工程指示 / 要求簡箋 ENGINEER INSTRUCTIONS(E.I.)

工程指示編號:	EI- 4634	修改版本:	A
工程編號:	HK- 0772/n	工程名稱:	NKIL6552
收件人:	生統	發件人:	Nero HO
工程項目:	幕牆單元件 - 包裝保護方案	日期:	12/05/2022

ARCHITECTURAL FAÇADE REPORT NO. 2022/012

啟德 6552 – 幕牆單元板檢查報告

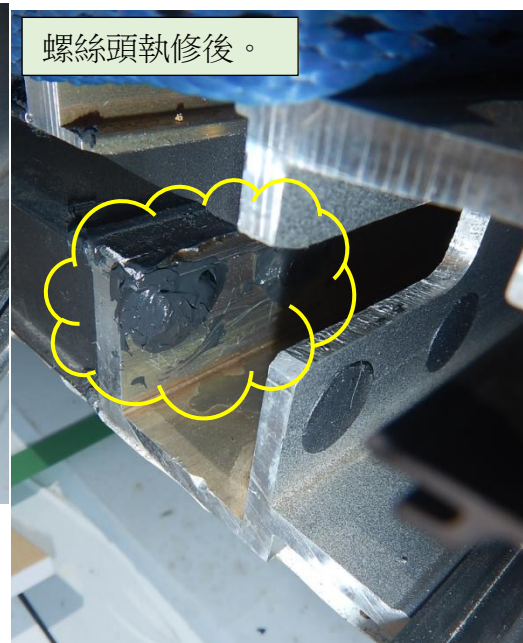
企料膠條因太鬆，需要黏上膠水固定。

企橫料螺絲頭打膠不到位，會出現入水到橫料機會，需要執修。

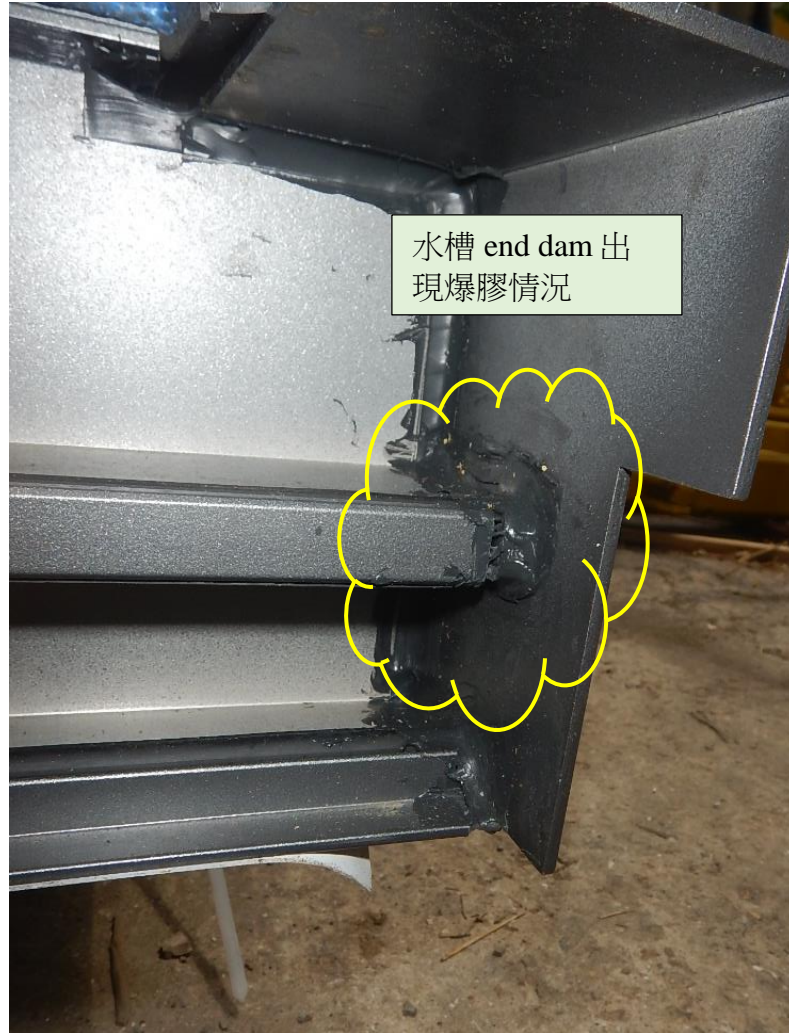
水槽 End Dam 出現爆膠情況，美特需要在安裝單元板前，檢查清楚沒有爆膠才可安裝單元板。
